リコール届出一覧表

リコール届出日：平成 22 年 1 月 21 日

リコール届出番号	2455	リコール開始日	平成 22 年 1 月 22 日
届出者の氏名又は名称	株式会社 マツダ E&T 代表取締役社長 金井 誠太		
	問合せ先：マツダ(株)コールセンター TEL：0120-386-919		
不具合の部位（部品名）	燃料装置（燃料タンク）		
基準不適合状態にあると認める構造、装置又は性能の状況及びその原因	車いす移動車において、燃料タンクの気密検査工程が不適切なため、燃料ポンプに内蔵された燃料蒸発ガス排出抑止装置配管の逆止弁が脱落しているものがある。そのため、燃料を過給油すると、燃料タンクからキャニスタ内に燃料が流入し、最悪の場合、キャニスタから燃料が漏れるおそれがある。		
改善措置の内容	全車両、燃料ポンプを良品と交換するとともに、キャニスタを新品と交換する。		
不具合件数	2 件	事故の有無	無し
発見の動機	市場からの情報による。		
自動車使用者及び自動車分解整備業者に周知させるための措置	<ul style="list-style-type: none"> <li>・使用者：ダイレクトメールで通知する。</li> <li>・自動車分解整備事業者：日整連発行の機関誌に掲載する。</li> <li>・改善実施済車には、運転者席側ドア開口部のドアストライカー付近に No. 2455 のステッカーを貼付する。</li> </ul>

## 改善箇所説明図

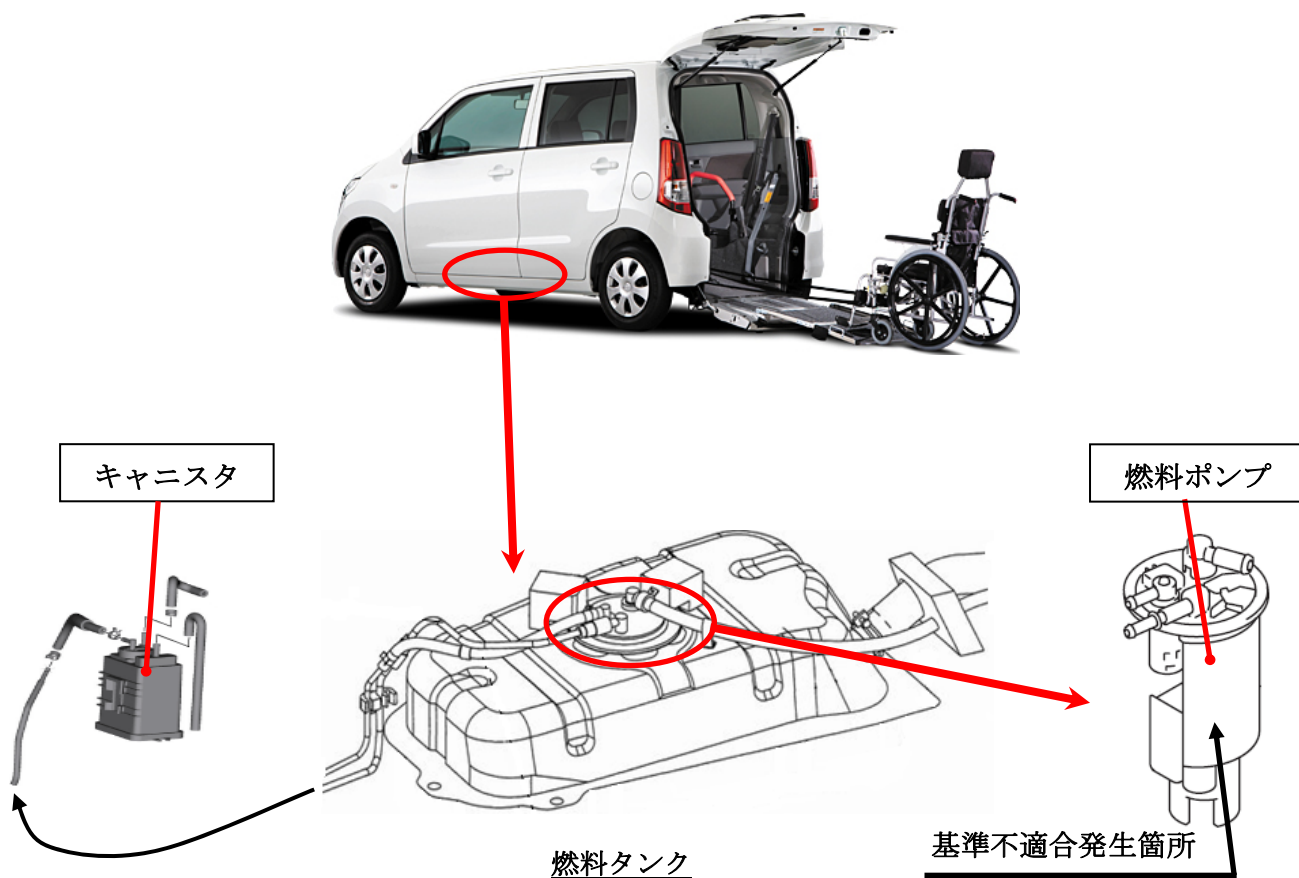
車いす移動車において、燃料タンクの気密検査工程が不適切なため、燃料ポンプに内蔵された燃料蒸発ガス排出抑止装置配管の逆止弁が脱落しているものがある。そのため、燃料を過給油すると、燃料タンクからキャニスタ内に燃料が流入し、最悪の場合、キャニスタから燃料が漏れるおそれがある。

全車両、燃料ポンプを良品と交換するとともに、キャニスタを新品と交換する。

識別：キャニスタへの黄色マーキングの有無で識別する。
